Progetto: Progetto eolico denominato "Monte Cerchio" della potenza complessiva di 43,4 MW e relative opere connesse, sito nei Comuni di CAIRO MONTENOTTE e CENGIO in provincia di Savona e SALICETO in provincia di Cuneo

Codice Procedura: 10686

Oggetto: progetto eolico denominato “Monte Cerchio” e relative opere connesse, sito nei comuni di Cairo Montenotte (SV), Cengio (SV) e Saliceto (CN) –
Proponente WINDTEK S.R.L. - Codice procedura: 10686 – Stato procedura: istruttoria tecnica CTPNRR-PNIEC
Osservazioni del sig.ra RINALDI Milena assunte al n: 22663 prot. In data 6 febbraio 2024 –
Controdeduzioni WINDTEK S.R.L. con racc. A/R del 16 luglio 2024 -
Risposta RINALDI Milena

Figura 3: In magenta, azione ombreggiante generata da AG7 nel mese di aprile che coinvolge il recettore 28 tra le ore 18:00 e 20:00.

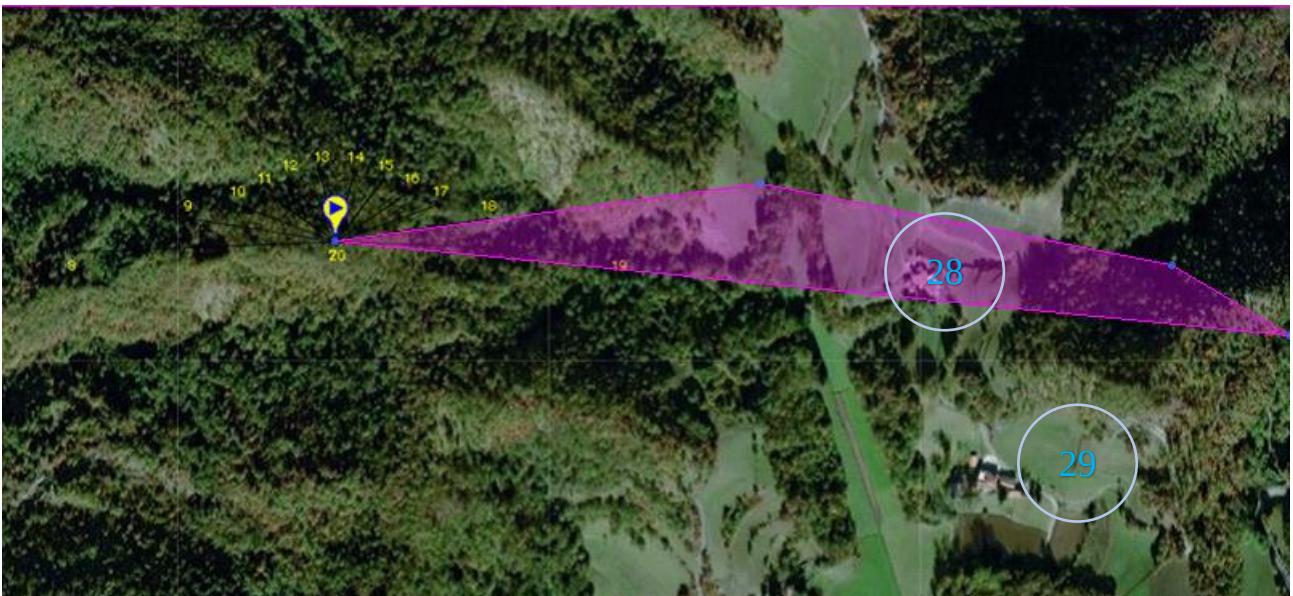
Come si evince alla seguente trattazione, l'ombra dell'AG7 tra le ore 18:00 e le ore 20:00 raggiunge il **recettore 28** interessando l'abitazione ed i terreni limitrofi.

Figura 4: In magenta, azione ombreggiante generata da AG7 nel mese di maggio che coinvolge il recettore 28 e 29 tra le ore 18:00 e 20:00.

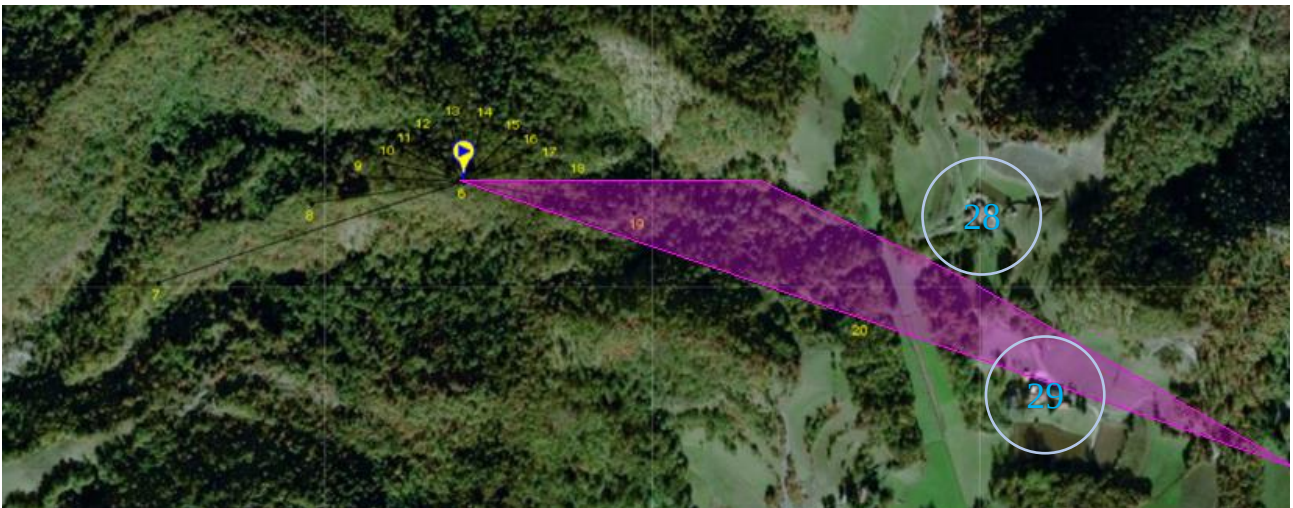
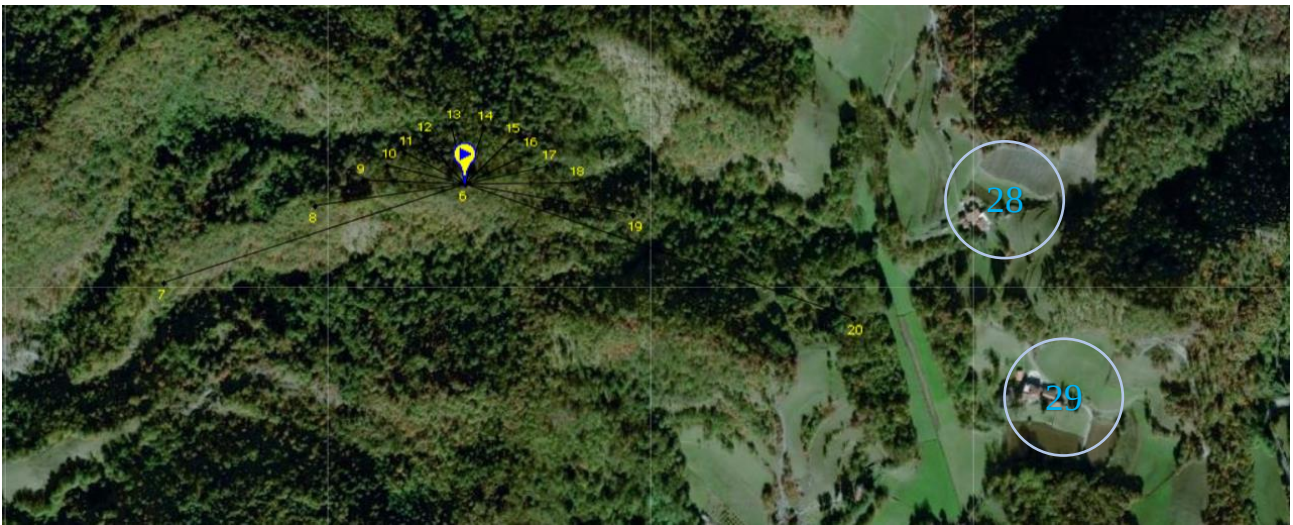
Come si evince alla seguente trattazione, l'ombra dell'AG7 tra le ore 18:00 e le ore 20:00 raggiunge il **recettore 28** e il **recettore 29**, interessando l'abitazione e terreni limitrofi.

Figura 5: In magenta, azione ombreggiante generata da AG7 nel mese di giugno che coinvolge il recettore 29 tra le ore 18:00 e le 20:00.

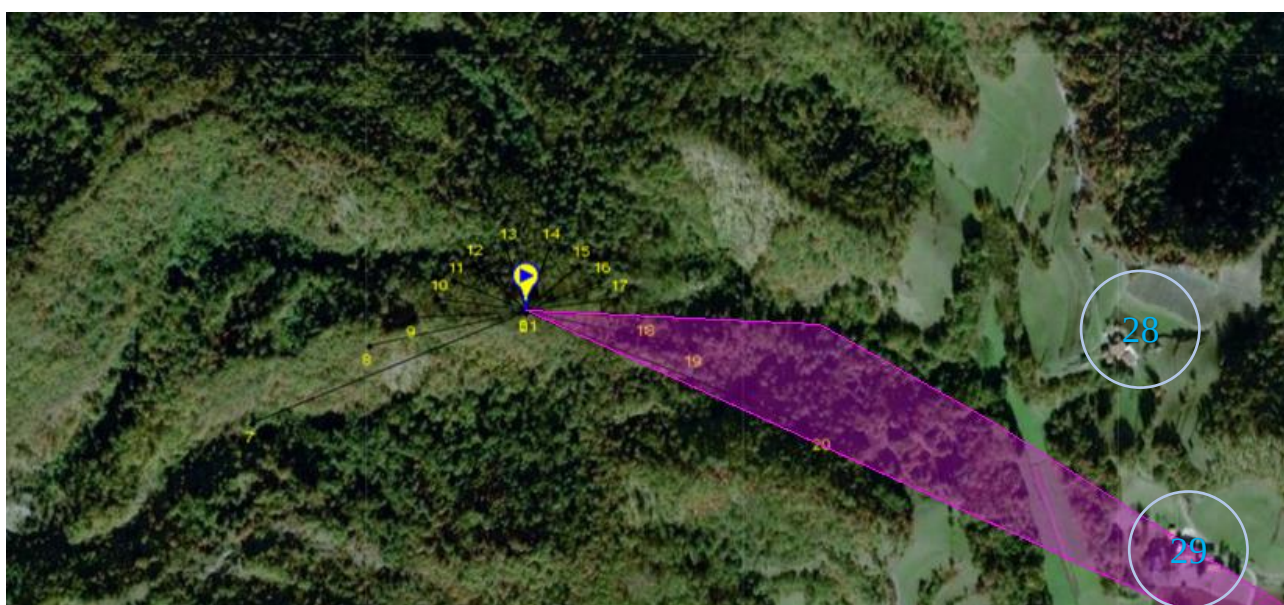
Come si evince alla seguente trattazione, l'ombra dell'AG7 tra le ore 18:00 e le ore 20:00 raggiunge il **recettore 29**, interessando l'abitazione e terreni limitrofi.

Figura 6: In magenta, azione ombreggiante generata da AG7 nel mese di luglio che coinvolge il recettore 29 tra le ore 19:00 e le 21:00.

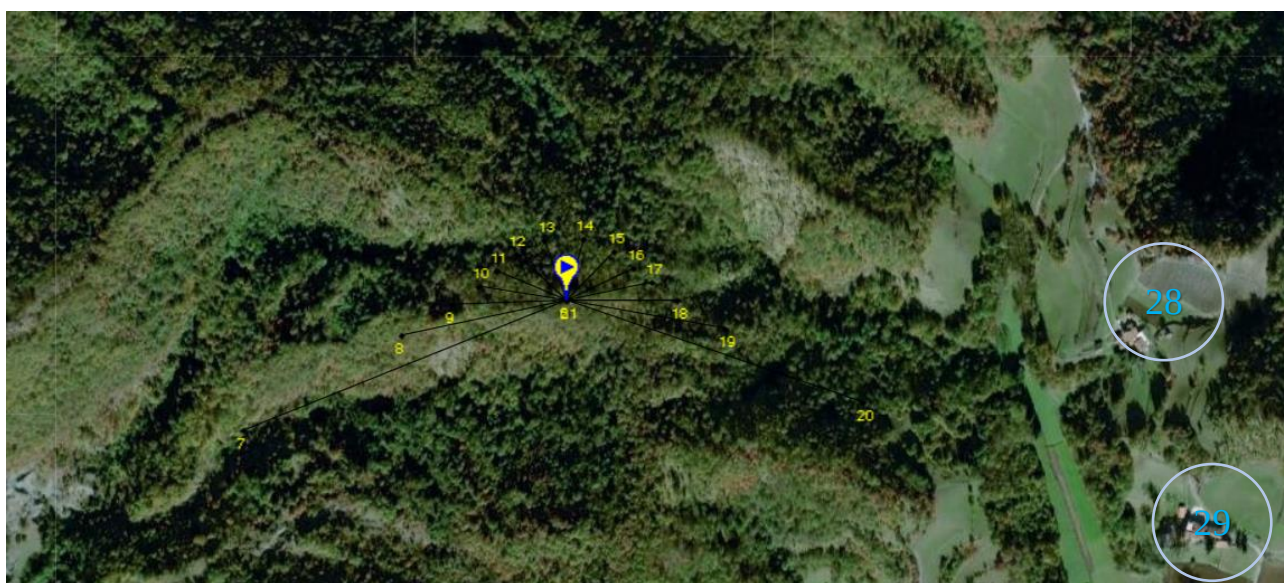
Come si evince alla seguente trattazione, l'ombra dell'AG7 tra le ore 19:00 e le ore 21:00 raggiunge il **recettore 29**, interessando l'abitazione e terreni limitrofi.

Figura 7: In magenta, azione ombreggiante generata da AG7 nel mese di agosto che coinvolge il recettore 28 e 29 tra le ore 19:00 e le 21:00.

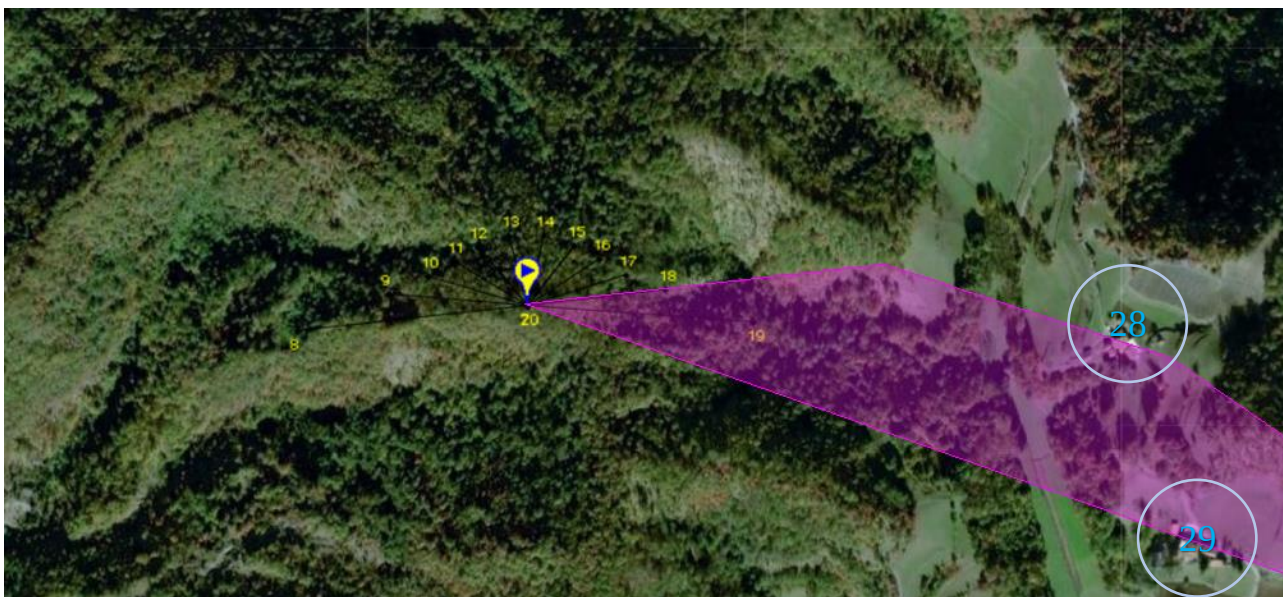
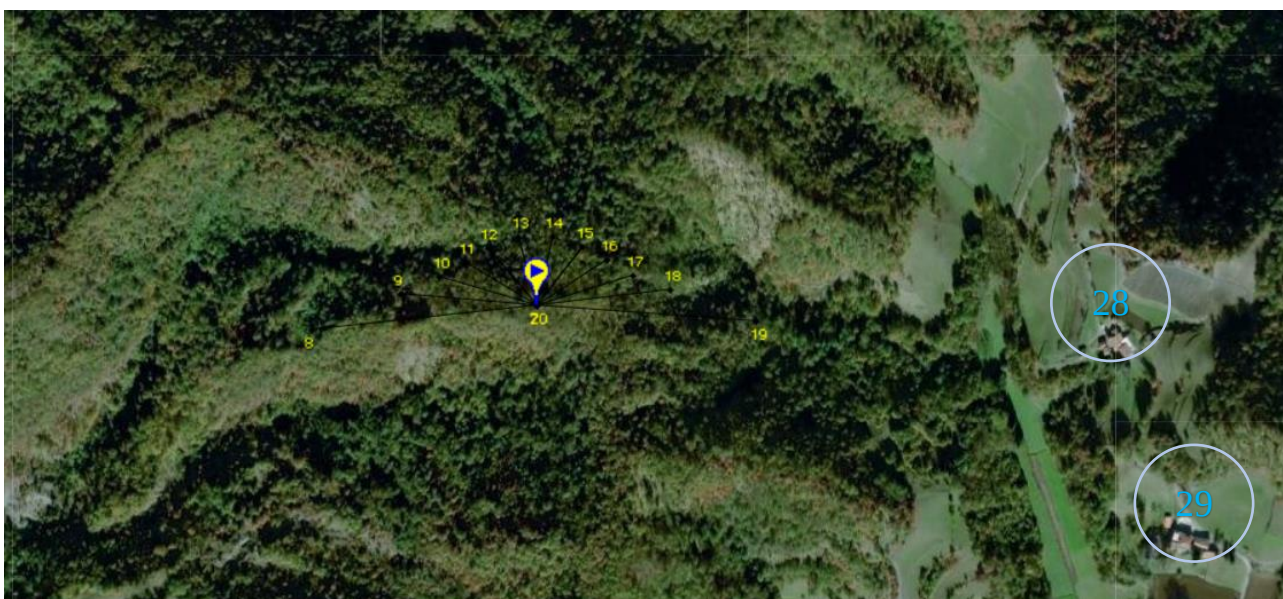
Come si evince alla seguente trattazione, l'ombra dell'AG7 tra le ore 19:00 e le ore 21:00 raggiunge il **recettore 28** e il **recettore 29**, interessando l'abitazione e terreni limitrofi.

Figura 8: In magenta, azione ombreggiante generata da AG7 nel mese di settembre che coinvolge il recettore 28 tra le ore 18:00 e le 19:00.

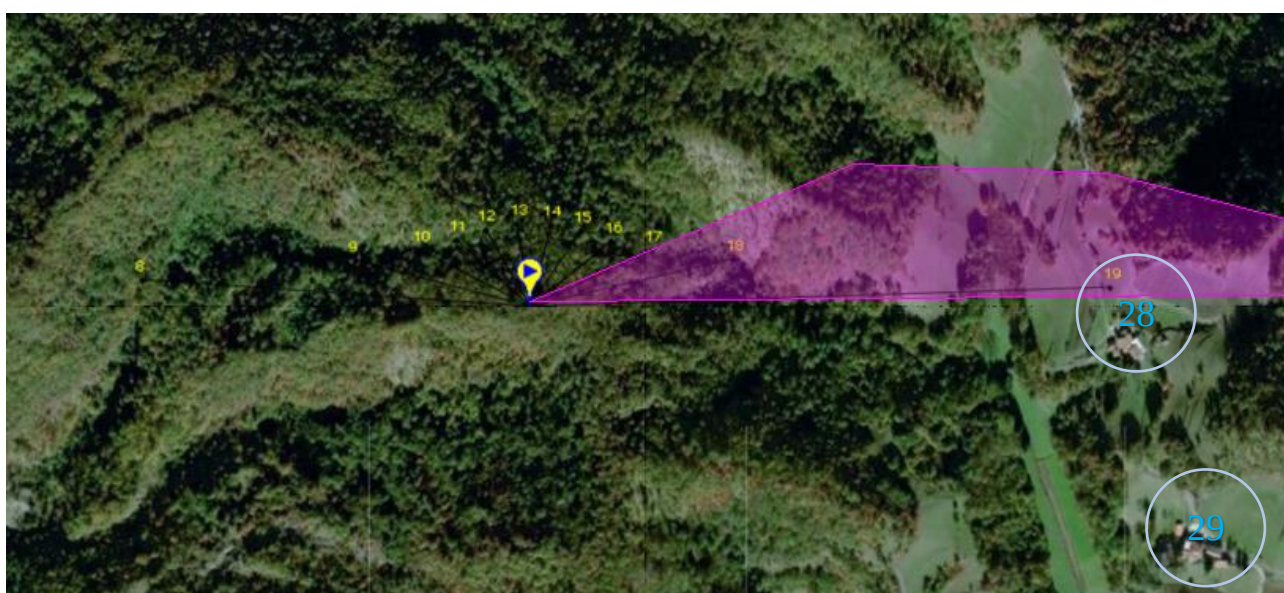
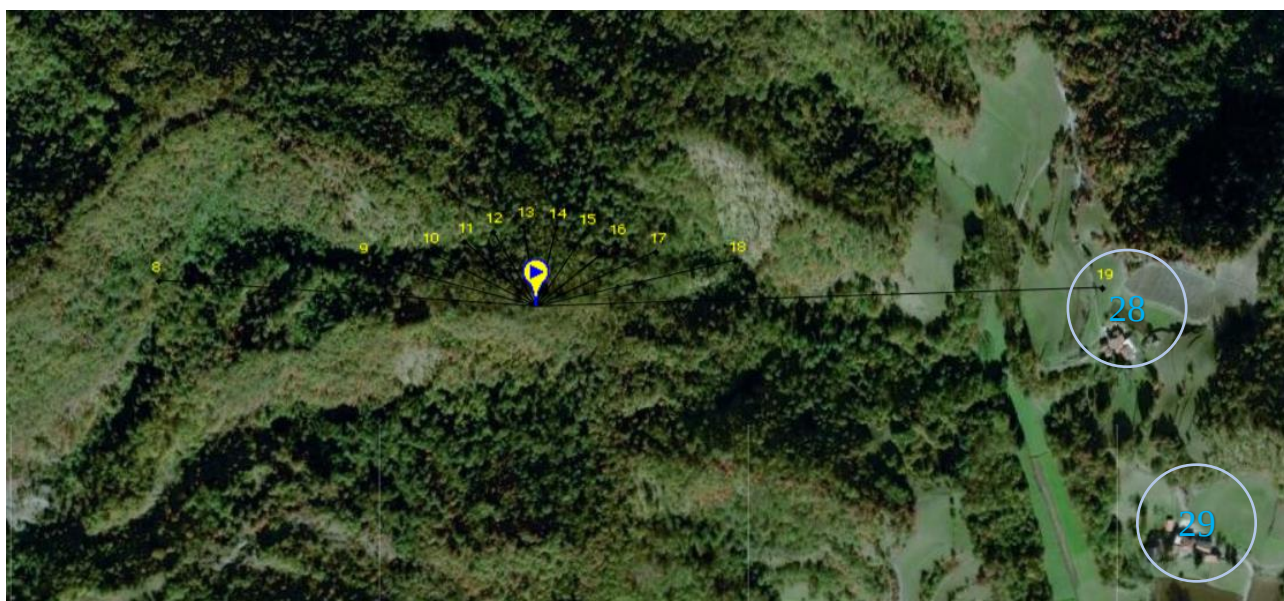
Come si evince alla seguente trattazione, l'ombra dell'AG7 tra le ore 18:00 e le ore 19:00 raggiunge il **recettore 28** interessando l'abitazione ed i terreni limitrofi.

Alla luce di quanto riportato nella precedente analisi, si richiede che l'aerogeneratore AG7 **non** venga installato e pertanto venga rimosso dal progetto.

Figura 9: Immagine di come si dovrebbe presentare una reale misura acustica

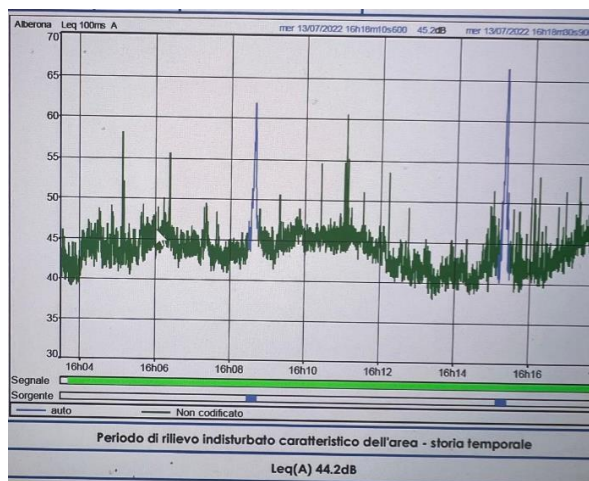
- 1- I valori indicati nelle schede di rilevazione inquinamento acustico tipo 4, riportano per i recettori dal 22 al 35 un **rilevamento fatto in data successiva rispetto alla prima emissione della relazione** e specificatamente dalle rilevazioni riportate in tabella da pag. 24 a pag.38 del documento in oggetto.
- 2- **Non sono presenti grafici delle registrazioni che diano evidenza** della data, delle emissioni sonore legate al tempo, come invece è consuetudine fare (si veda il seguente esempio estratto da analoga relazione):
